PZP.271.5.2023

Informacja o zadanych w postępowaniu pytaniach i udzielonych odpowiedziach

Dotyczy: postępowania prowadzonego w trybie podstawowym na podstawie: art. 275 pkt. 1 ustawy z dnia 11 września 2019r. Prawo zamówień publicznych (Dz. U. z 2022, poz. 1710 tj.), dalej Pzp, na realizację zadania pn.: „**Rozbudowa Szkoły Podstawowej w Ziemięcicach wraz z termomodernizacją, zastosowaniem OZE oraz dostosowaniem do osób niepełnosprawnych**”.

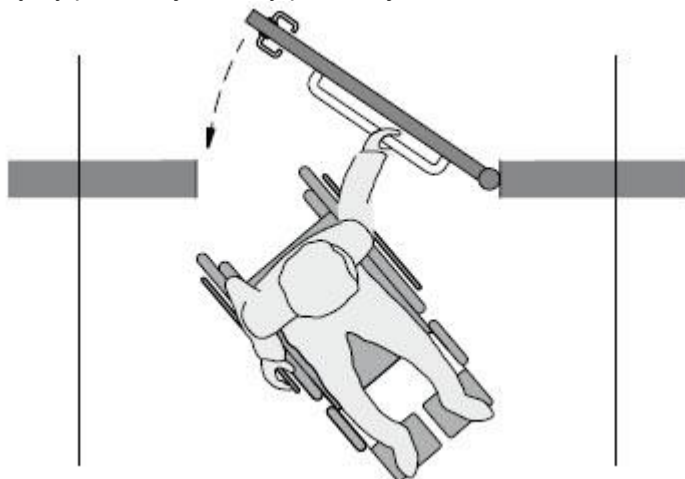
Zgodnie z Rozporządzeniem Ministra Infrastruktury w sprawie warunków technicznych jakim powinny odpowiadać budynki i ich usytuowanie (załącznik nr 2, pkt 1 Izolacyjność cieplna przegród) wynika że, dla powierzchni przezroczystych nieotwieranych współczynnik przenikania ciepła wynosi:* przy $t > 16$ st. C, $U = 0,9$ W/(m²*K) (od 31 grudnia 2020r.). Projektowana ściana słupowo - ryglowa (S1) według projektu powinna posiadać współczynnik $U = 0,2$ W/(m²*K), czyli taki jak dla ścian zewnętrznych. Proszę o sprecyzowanie wartości współczynnika przenikania ciepła dla fasady,

Należy przyjąć:

$U = 0,2$ W/(m²*K) dla blend z dociepleniem z wełny mineralnej

$U = 0,9$ W/(m²*K) dla elementów przeziernych
